## 第2回景観検討会での主なご意見

# 別府里浜づくり新聞

## 第2回別府港海岸景観検討会を開催しました

護岸部分の基本断面

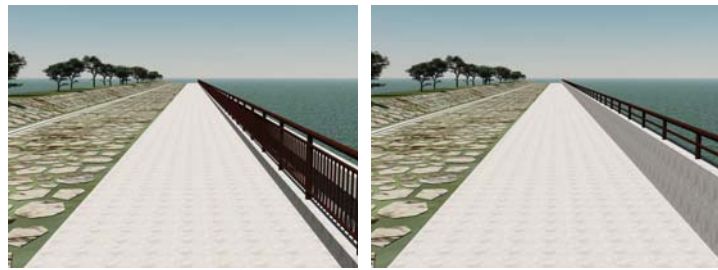
- ・防護柵をパラペットの前に設置した場合、間にゴミが溜まるなど、管理する上で支障があるのではないかと。→ゴミが溜まることは十分想定できるので考慮する。
- ・パラペットの上部の手すりが反っていない案では、子供がパラペットに登る可能性があるのではないかと。→幼児が登る可能性のある高さの目安として 65cm がある。一方、パラペットは 70cm であり、幼児が登る可能性は低いと考えている。万が一転落した場合の救助手段として、浮き輪を設置することも検討する。
- ・パラペット上部に手すりを付ける場合、パラペット側面が露出する。落書きされるのではないかと。→落書きを落としやすくなる塗料の塗布等、対策を検討する。しかし、落書き自体を完全に防ぐことは難しい。背後にはホテルがあるため、監視の目を期待したい。
- ・手すりの設計には、波による外力だけでなく、流木などが波で打ち上がることも想定すべきではないかと。→衝撃を計算して対応可能な設計をする、ということになるが、対象を設定するのが難しい。ただ、護岸天端が高く、また波返し構造のため、比較的流木等が打ち上がる可能性は低いと考えている。手すりを一定の距離でユニット化することで、破損した場合の修繕が容易になる対策も考える。

- ・水たたきのコンクリート表面の仕上げには、色をつけるなどの見かけだけの対応は止めた方がよいだろう。仕上げ方法についても相談してほしい。

- ・提案している石畳部の石材は大きすぎるのではないかと。→石材の大きさは、今後適切な大きさを検討する。
- ・緑陰を増やすために石畳部に樹木を植えることを提案しているが、石畳部は越波した場合の海水を貯留する場所であり適さないのではないかと。→随時排水されるため、越波した海水が溜まる時間は長くとも数時間だと考えている。この程度であれば土中塩分濃度に強い樹種ならば問題ないと考えている。
- ・石畳部への植栽は、無理に植える必要はないのではないかと。別府公園でも、中心部には木陰はないが、人々は周囲の木陰で休んでいる。
- ・飛沫防止帯内に、腰掛けられる場所は設置しないのか。→本事業が高潮対策事業であるため、ベンチを積極的に提案することはできないが、石畳の法面部分を鉛直に積むなど、座れるようにする工夫は考えていく。

### 要所の空間構成の課題について

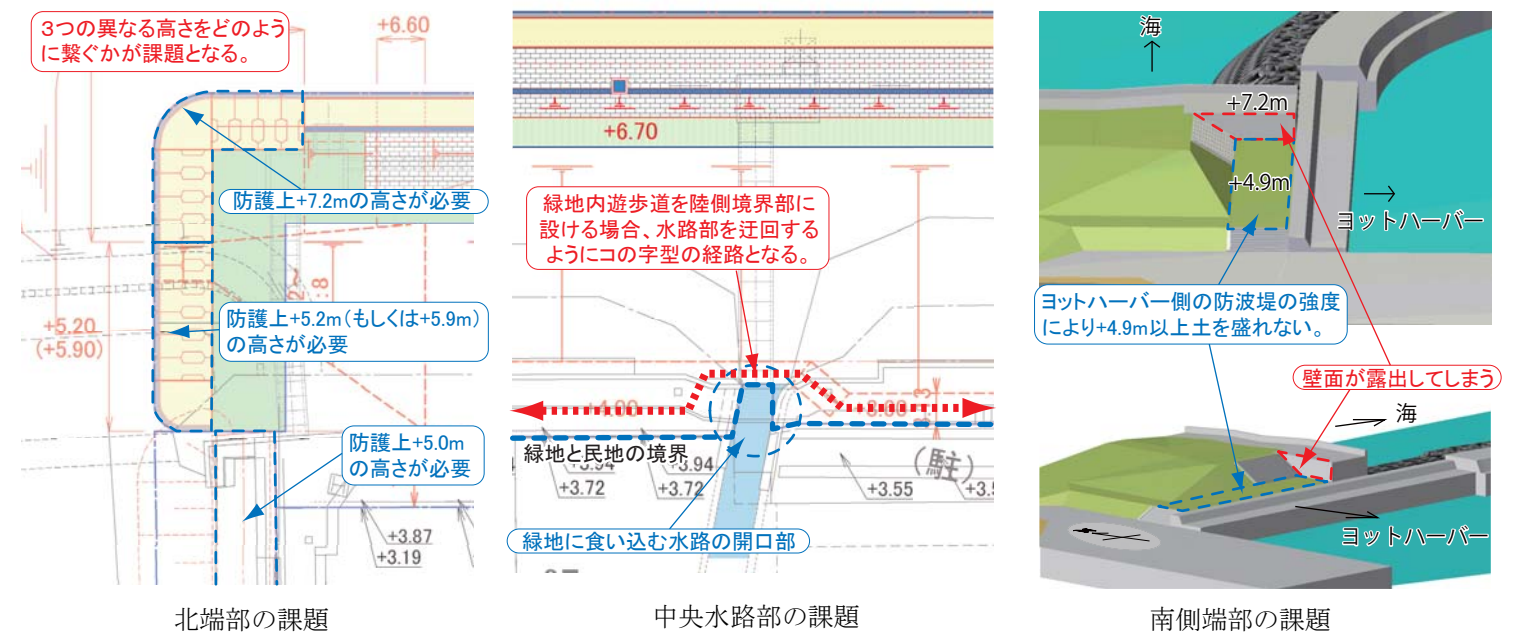
- ・現在、緑地へのエントランスとして、3箇所が提案されているが、中央水路部も考えられないかと。旅館街では、水路を将来的にはきれいにして、見せられるものにしていきたいという意見がある。
- ・中央水路は、緑地内で暗渠にすることだが、どこまでを暗渠にするつもりか。緑地内部に開口部がかかるようにすることで、万が一水があふれる場合に、緑地側で処理するようにはできないかと。→水路から水があふれない断面を設定している。河川管理上は基本的に暗渠か開渠かは問題ではない。
- ・水路部の緑地にかかる部分を開渠にすると、緑地内遊歩道がこの部分を回避しなくてはならない。蓋をするなど、国と県で連携してうまくやってほしい。

北端部の課題

中央水路部の課題

南側端部の課題

基本計画案

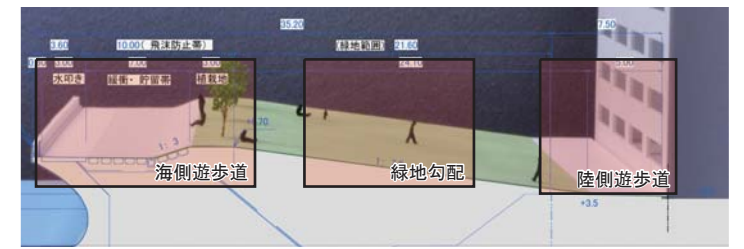
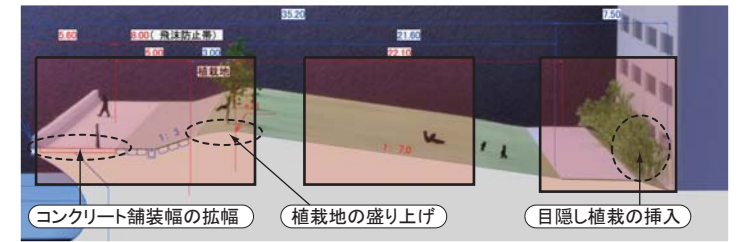
○海側遊歩道について  
構造上コンクリート舗装となる水たたき部分の舗装幅と、飛沫防止帯の石畳舗装幅の割合で、歩行者の印象が変わる。この舗装幅の割合及び石畳舗装の質感に検討の余地があるのではないかと考えられる。このことへの改善策として、遊歩道を海側にずらし、建物との間に植栽を入れてはどうか。ただし、この植栽は半永久的なものではなく、背後の施設の建て替えの際には取り払った方がよい空間となる場合が考えられる。

○陸側遊歩道について  
既設護岸を撤去した場合、現在護岸と密接している一部の建物と、陸側遊歩道の距離が近くなる。歩行者には圧迫感を催すのではないかと考えられる。このことへの改善策として、遊歩道を海側にずらし、建物との間に植栽を入れてはどうか。ただし、この植栽は半永久的なものではなく、背後の施設の建て替えの際には取り払った方がよい空間となる場合が考えられる。

○緑地勾配について  
左記の改善策を行った場合、緑地の勾配は基本計画の1:7.5から1:7.0になる。しかし、この範囲での勾配の変化は、行為に影響を及ぼさないと考えられる。すなわち、1:7.0の勾配でも、そこで座っておしゃべりをするこや、子供が走り回るといった行為が十分想定される。こうした人々の活動を借景としたロビー空間、あるいはレストランやカフェなどの空間をつくることのできる。
